改善箇所説明図

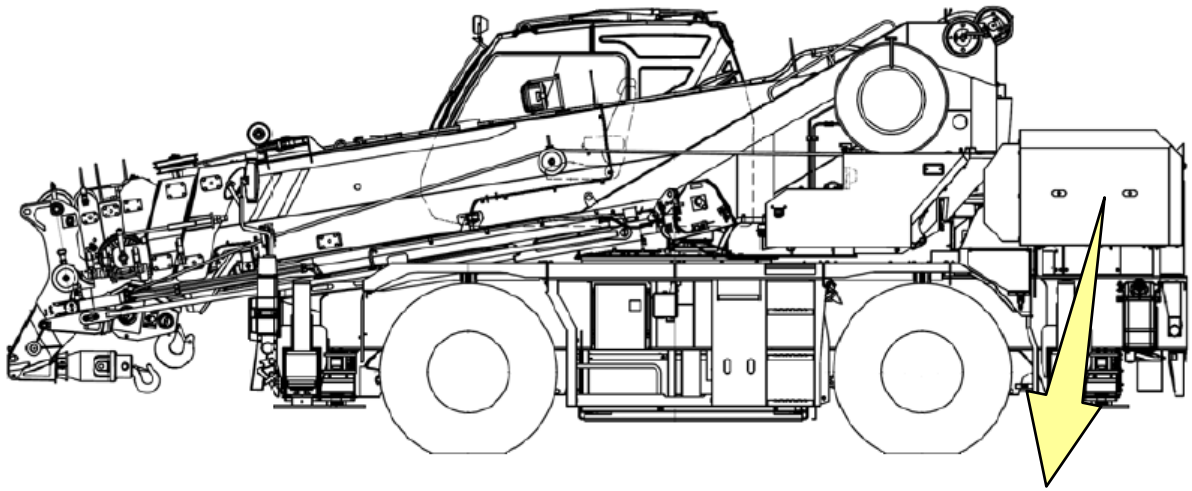
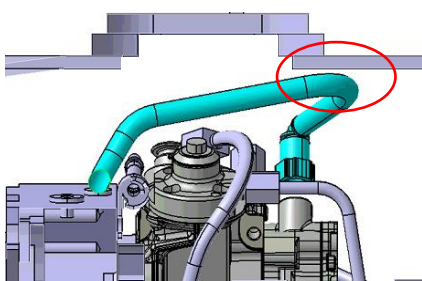
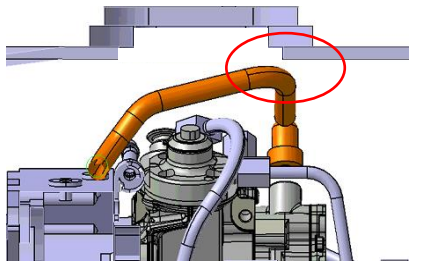
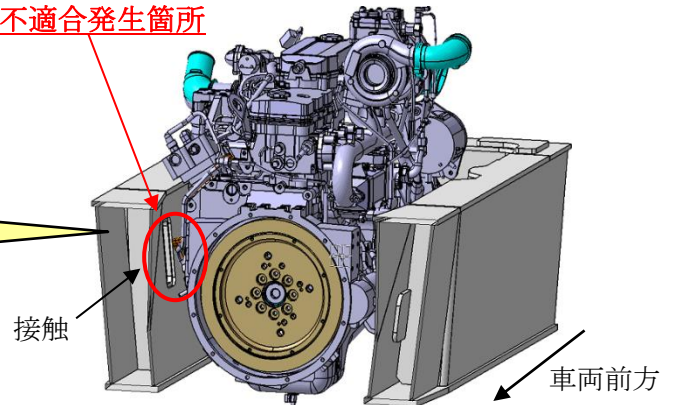
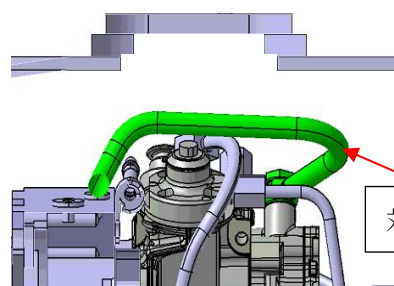
基準不適合発生箇所

- ①ホイール・クレーンの原動機の燃料配管において、フレームとの隙間が不適切なため、始動時等の振動により、燃料配管とフレームが接触することがある。そのため、そのままの状態で使用を続けると、燃料配管が損傷し、最悪の場合、燃料漏れが発生するおそれがある。
- ②ホイール・クレーンの原動機の燃料配管において、組付けが不適切のため、配管のばらつきにより燃料配管とフレームの隙間余裕が不足しているものがある。そのため、燃料配管とフレームが接触している車両においては、そのままの状態で使用を続けると、燃料配管が損傷し、最悪の場合、燃料漏れが発生するおそれがある。

対策品：燃料配管

- ①燃料配管変更後のもの：全車両、燃料配管を対策品に交換する。
- ②燃料配管変更前のもの：全車両、燃料配管とフレームの隙間を点検し、接触もしくは隙間が狭い場合は燃料配管を対策品に交換する。

識別：エンジン銘板に白色ペイントを行う。
